ДО
ВСИЧКИ ЛИЦА,
ЗАКУПИЛИ
ДОКУМЕНТАЦИЯ ЗА УЧАСТИЕ
В ОТКРИТ КОНКУРС ЗА ВЪЗЛАГАНЕ
НА МАЛКА ОБЩЕСТВЕНА ПОРЪЧКА
С ОБЕКТ:
„ИЗГРАЖДАНЕ НА СКЛАД ЗА ПРОБИВНА МАШИНА
„УИЛЯМСъН” КЪМ БАЗА НА БТРВ – БОТЕВГРАД”
И ИДЕНТ. № 100-002

ОТНОСНО: Постъпили въпроси за разяснения по документацията за участие.

Склад за пребивна машина "Уйлямсън" към
база на БТРВ, УГИ III, кв.192, гр. Ботевград
Детайл на парапет М 1:10

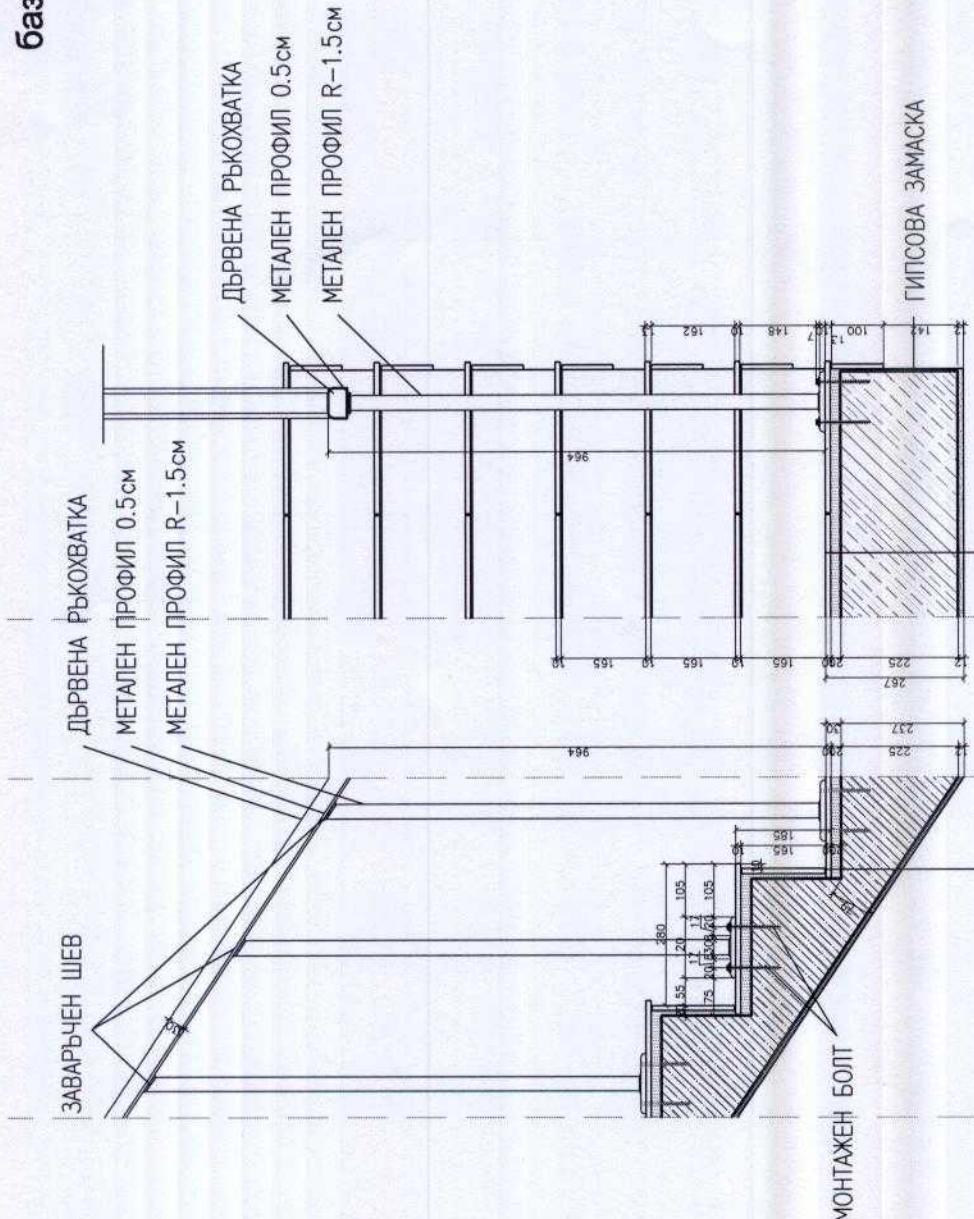
Бихте ли ни предоставили детайл на вътрешния парапет на стълбището?

Изгледът на парапета на вътрешното стълбище е показан в част архитектурна на CD към документацията, като файлът е с наименование floorplans final.dwg. Детайл на парапета е приложен към настоящето писмо.
